工程指示 / 要求簡箋(E.I.)

工程指示編號：EI / 3507 / 21

工程名稱：亞皆老街中電

工程項目：吊趟 地盤用鋁板 吸音柱 (T3: 5/F)

名稱	鋁板拆圖	制圖	吳祿瑜	2021.02.29	修改	
材料	2mm 鋁板板 1 mm 凸面	復核			日期	
顏色	CT803649FXL-3 (香檳金)	批準			圖號	DT-LB32a

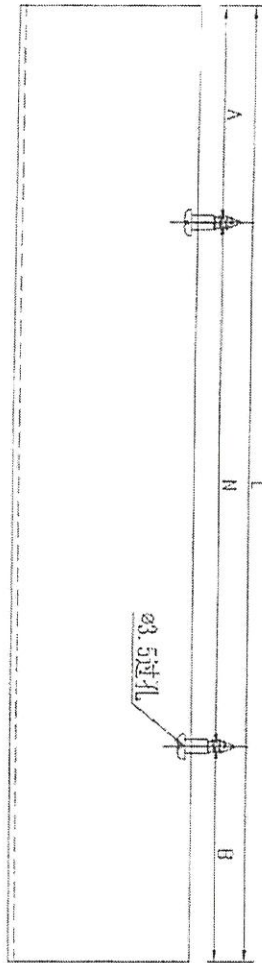
B 版: Pomute 原板最高為 3600mm, 部分 Pomute 板超過 3600mm 請一開二加工

A 版: Pomute 板改回用 1mm 厚.

請按加工圖生產 T3: 5/F 吊趟鋁板送地盤安裝. 原 5/F 樣板層吸音柱沒有使用 Pomute 板, 現重出.
